监 理 通 知 单

工程名称：盛道（中国）电气有限公司 1.354MWp 光伏发电工程

宁波隆兴电信设备制造有限公司 1.52MWp 光伏发电工程 编号：ZHJL-SDDQ-TZ-03

事由：关于施工支架安装、水泥墩质量及资料报审问题

附图1:

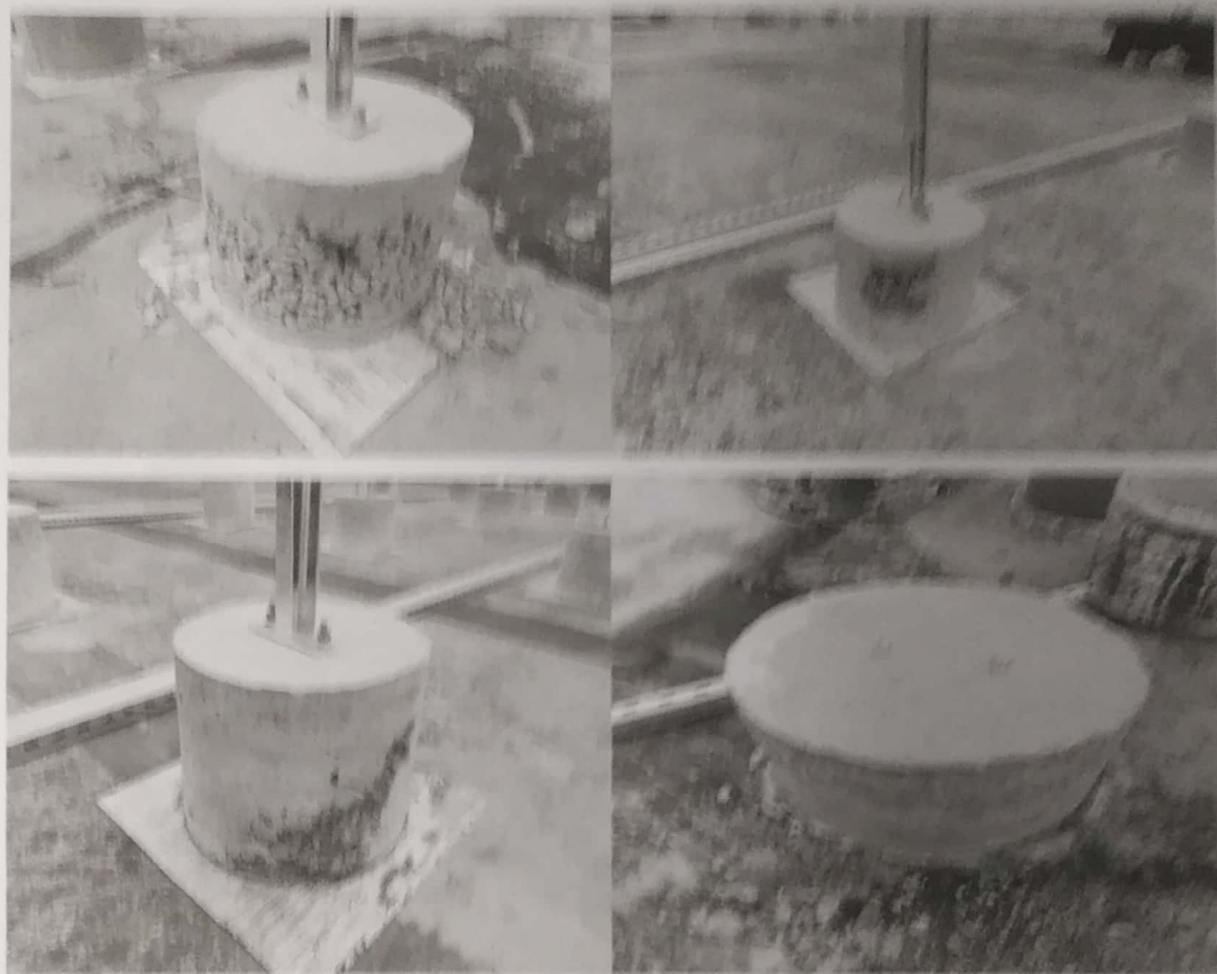
1. 经监理人员检查发现：混凝土浇筑虽已完工，但部分混凝土水泥墩因捣鼓不到位引起表面有起皮、裂缝、跑浆现象。附图 1
2. 我方监理人员在巡视过程中发现：已安装好的支架有歪、斜严重现象，可能导致支架结构不符合设计强度要求。附图 2
3. 盛道（中国）、宁波隆兴光伏发电项目施工均已接近安装光伏组件阶段，但你方施工前期资料报审文件和前期管理文件及施工过程资料均未给予及时提交报审。望你方尽快提交资料报审，若因资料缺失、不全导致耽误工程验收，后果由你公司承担。

以上问题望你方引起重视并及时处理。并将处理结果两日内以书面形式上报业主及监理项目部。
